質問と回答

「建築物の防火避難規定の解説2016」講習会 における質問と回答

日本建築行政会議
一般財団法人日本建築センター

5 41

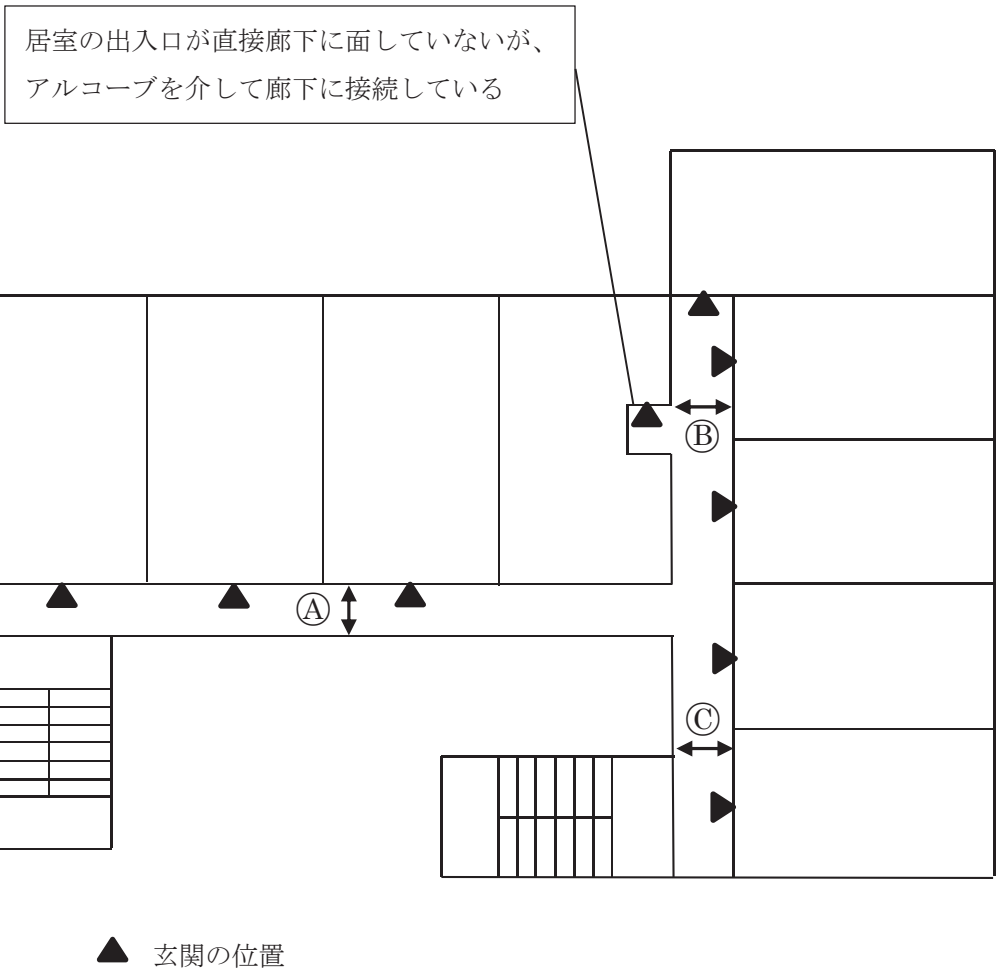
令第119条でいう「両側に居室がある廊下」とは、建築基準法研究会編「建築基準法質疑応答集」によると、「廊下をはさむ両側の居室の出入口がその廊下に面しているもの」すなわち「廊下の両側に出入口がある廊下」とされている。

よって下図の①、②、③の幅員の考え方は下記のように考えてよいか。

① 「その他の廊下」
 ② 「両側に居室がある廊下」
 ③ 「その他の廊下」

①～③の各部分ごとの幅員の考え方は貴見のとおりである。

なお、建築基準法質疑応答集には、「両側に居室がある」部分と「その他」部分が存在する場合には、「両側に居室がある」部分から通常利用する屋外の出入口または階段までの間は全てを「両側に居室がある廊下」と考えることが望ましい。」と解説されていることから、下図のケースにおいては、①及び③の幅員は②の幅員と同等以上に確保することが望ましい。
